**AMMODERNAMENTO A N° 4 CORSIE DELLA S.S. 514 "DI CHIARAMONTE" E DELLA S.S. 194 RAGUSANA DALLO SVINCOLO CON LA S.S. 115 ALLO SVINCOLO CON LA S.S. 114.**  
 (C.U.P. F12C03000000001)

**PROGETTO DEFINITIVO**  
 PARTE GENERALE  
 INQUADRAMENTO DELL'INTERVENTO  
 Planimetrie di confronto del progetto definitivo con il progetto preliminare con indicazione delle aree impegnate  
 Tavola 6 di 16

Ex Svincolo di Licodia Eubea PROGETTO PRELIMINARE

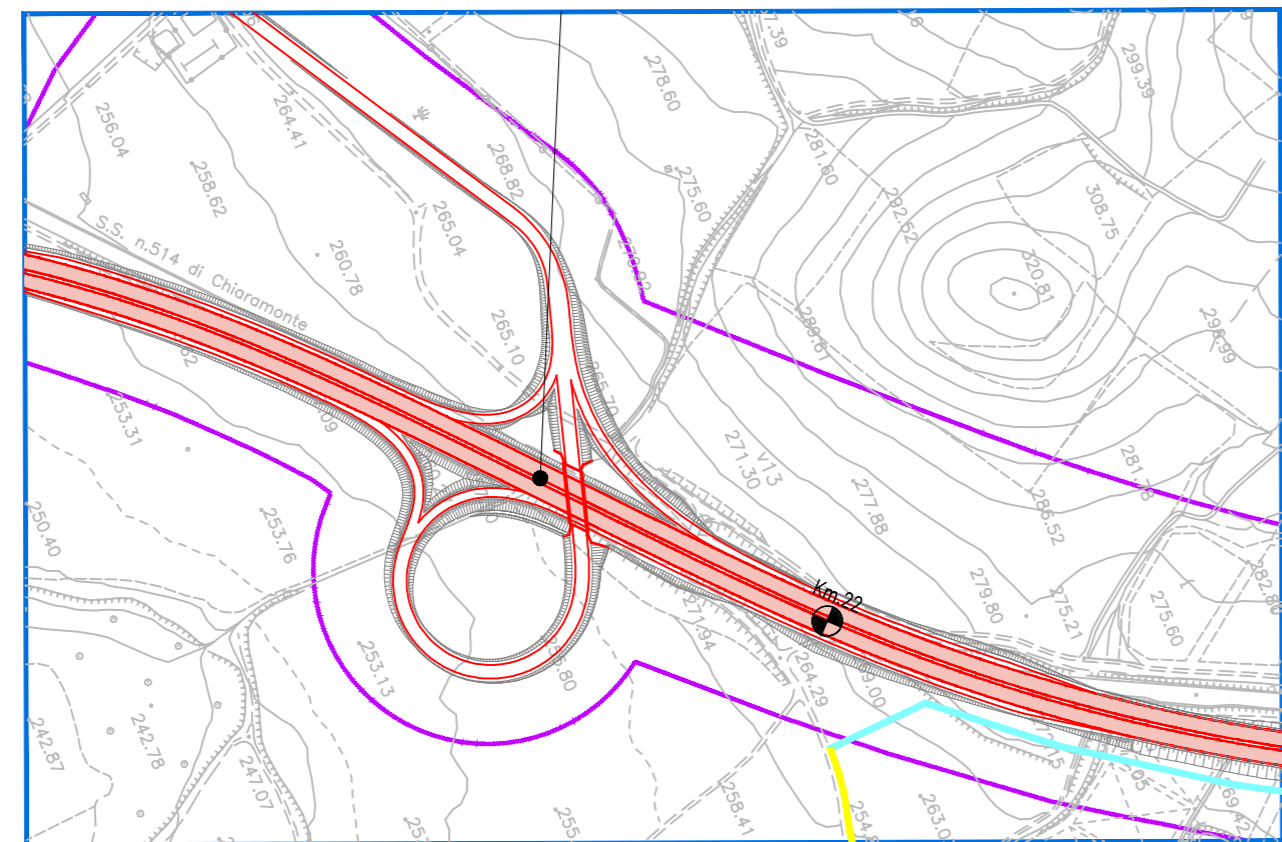
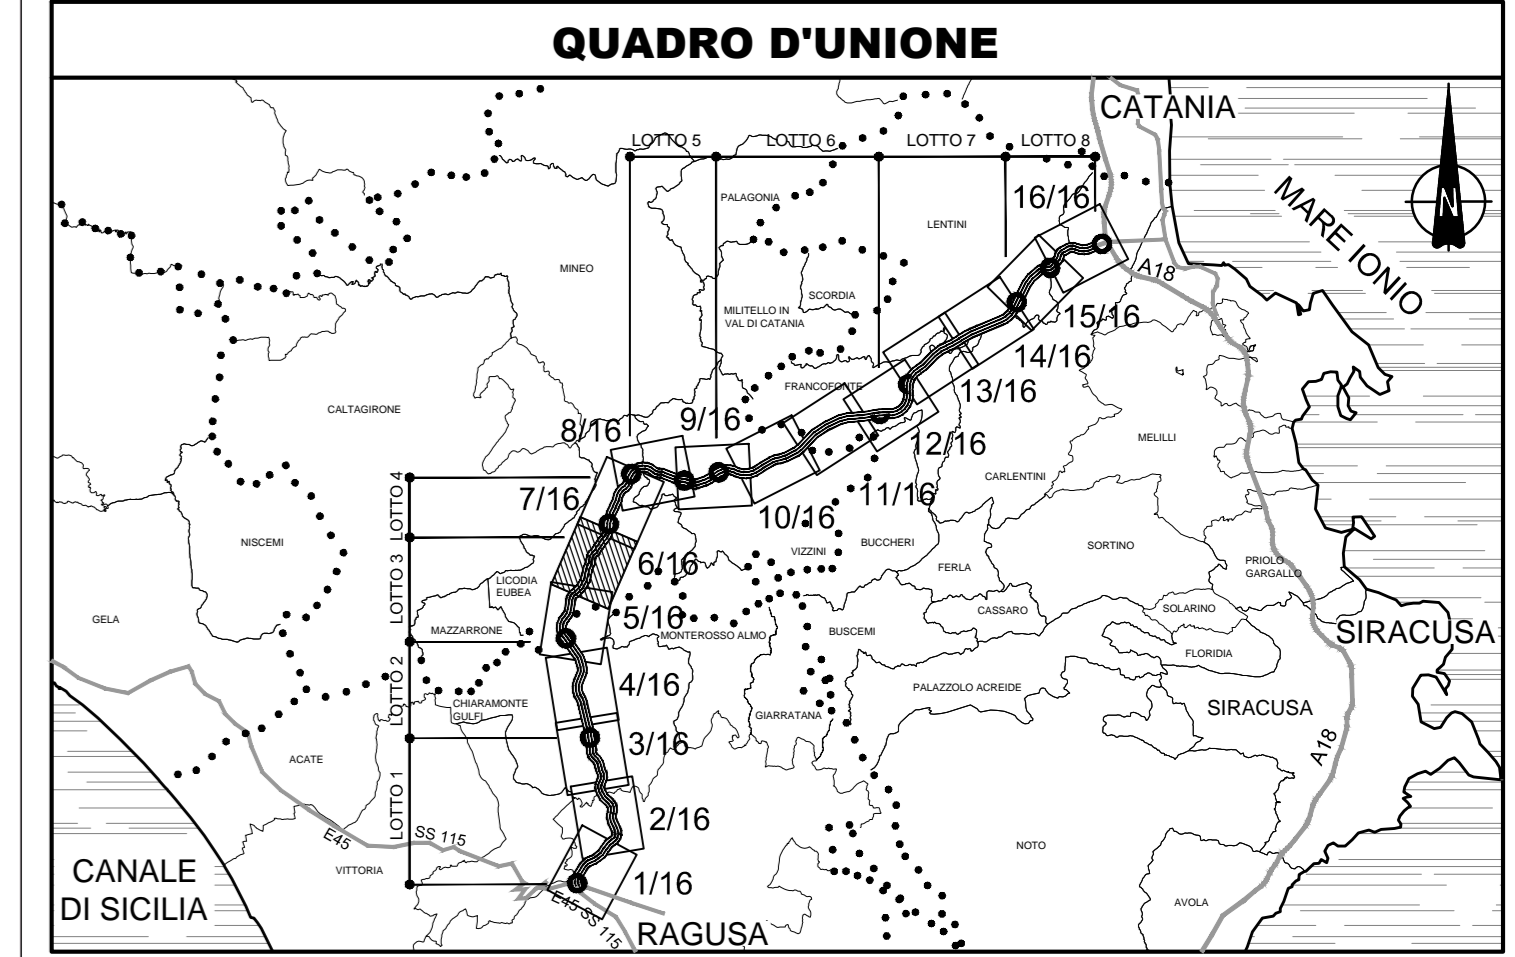
**1**  
**ELIMINAZIONE EX SVINCOLO N°5 SU S.R. 115**  
 Validazione tecnica scaturita per analogia con la prescrizione n. 5 della Delibera CIPE n° 79/2006. "Perseguire l'obiettivo di assicurare soluzioni geometriche che minimizzino il consumo di suolo degli svincoli, ferma restando la necessità di garantire la connessione con la viabilità secondaria".  
 Soluzione condivisa con la Provincia di Ragusa ed il Comune di Chiaramonte Gulfi nel corso di tavolo tecnico del 29/01/2013

Sezione di confronto Progetto Preliminare - Definitivo

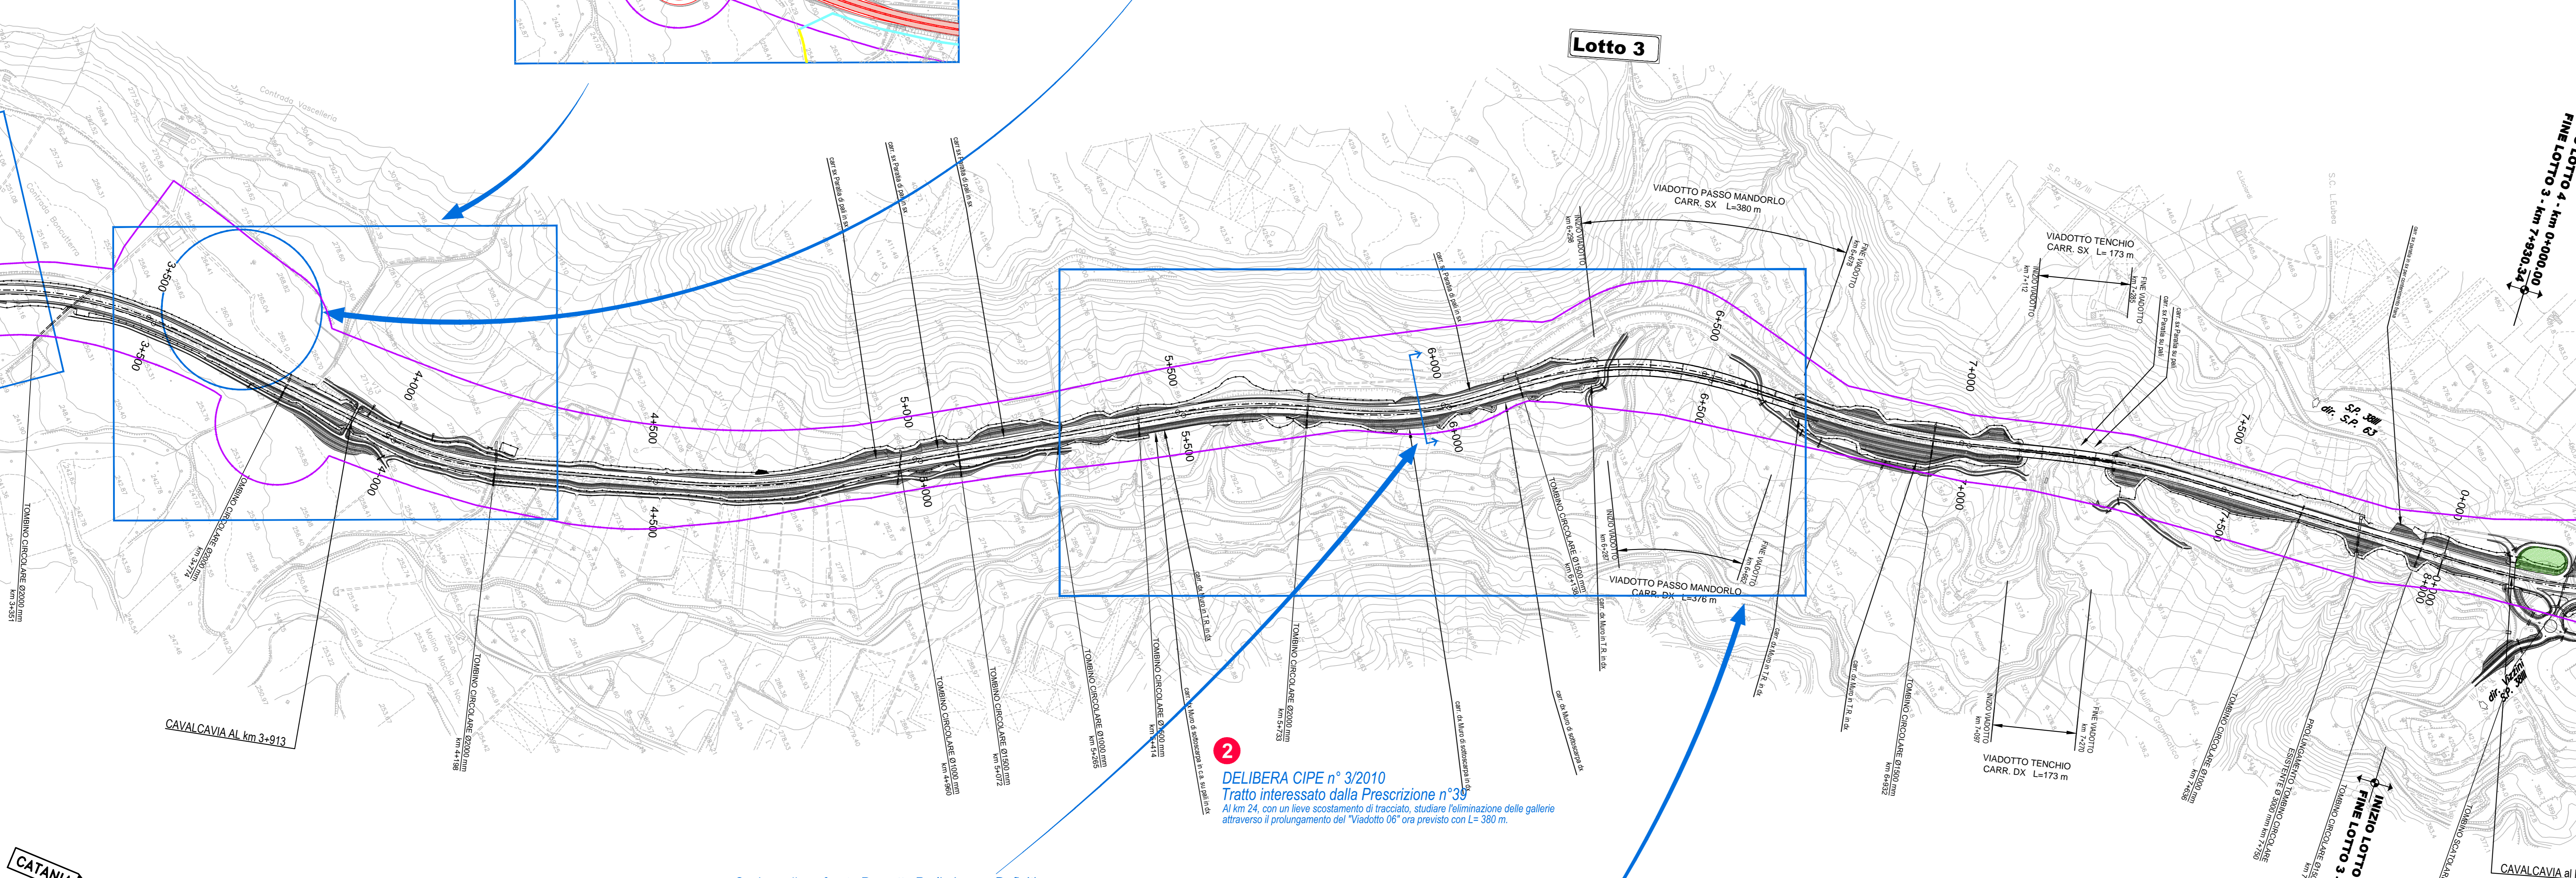
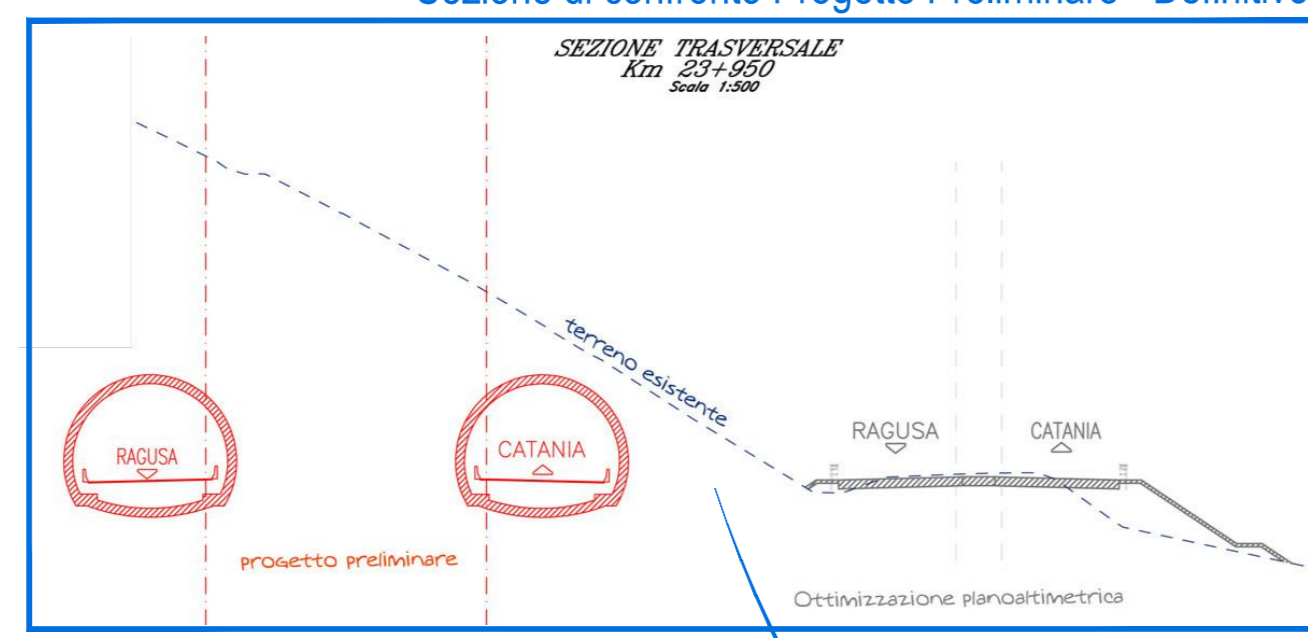
**2**  
**DELIBERA CIPE n° 3/2010**  
 Tratto interessato dalla Prescrizione n°39  
 Al km 24, con un lieve scostamento di tracciato, studiare l'eliminazione delle gallerie attraverso il prolungamento del "Viadotto 06" ora previsto con L= 380 m.
